**UNDERSTØTTE VANDRÅDSARBEJDET  
OPGAVE 1 FAKTATJEK AF SMÅ VANDLØB.  
V. JENS KAHR, DLS**

# Gennemgang af vandløb

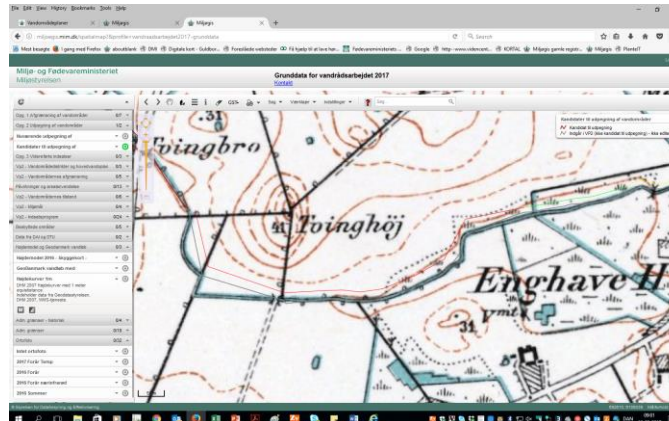
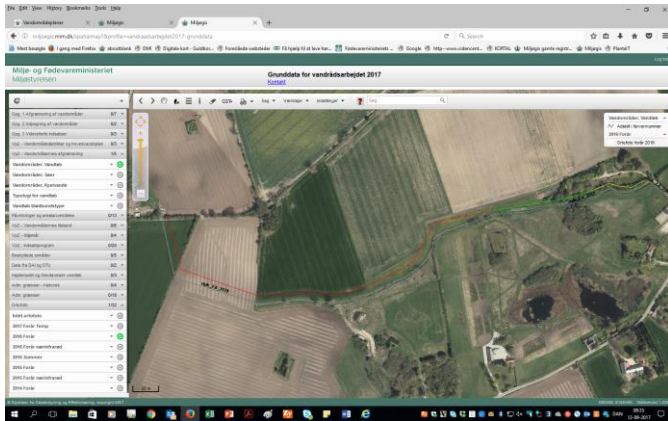
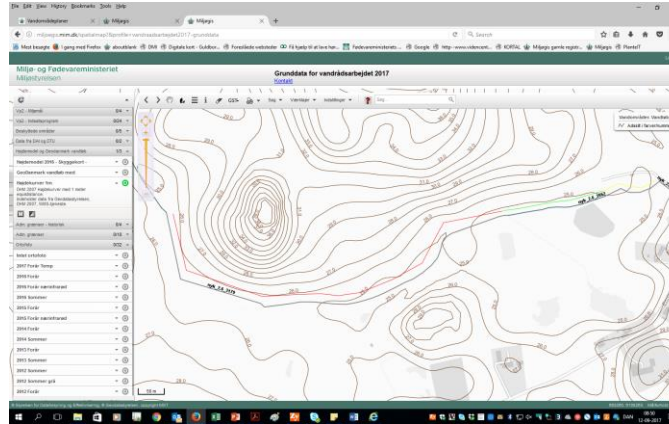
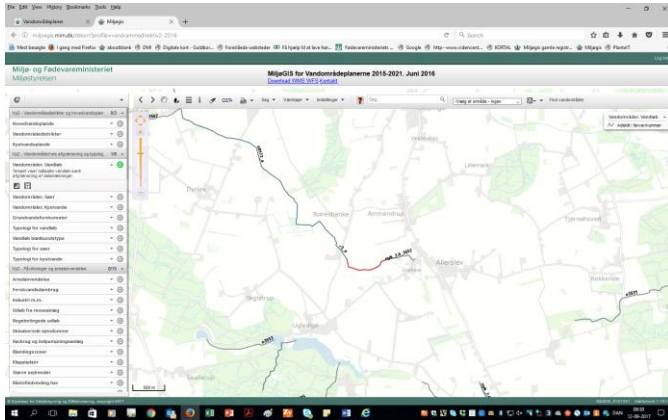
Fald: 0,177

Slyngning: 1,22

DFI: U

Naturligt

Ikke blødbund

Intet fald.

Slyngningsgrad er over kriteriet bla. pga af knæk ved rørlægningen.

Ingen målopfyldelse på kendte parametre.

Der kan argumenteres for at strækningen ikke lever op til at være med i vandplanen.

Under alle omstændigheder bør der være en segmentering således at rørlægningen bliver egen strækning og stærkt modificeret. Opstrøms ligger 2 delstrækninger, hvoraf kun den ene har et godt fald.

Der kunne argumenteres for at tage alle 3 strækninger ud, især da regulativet beskriver strækningerne som C-målsatte, med bund af mudder og sand.
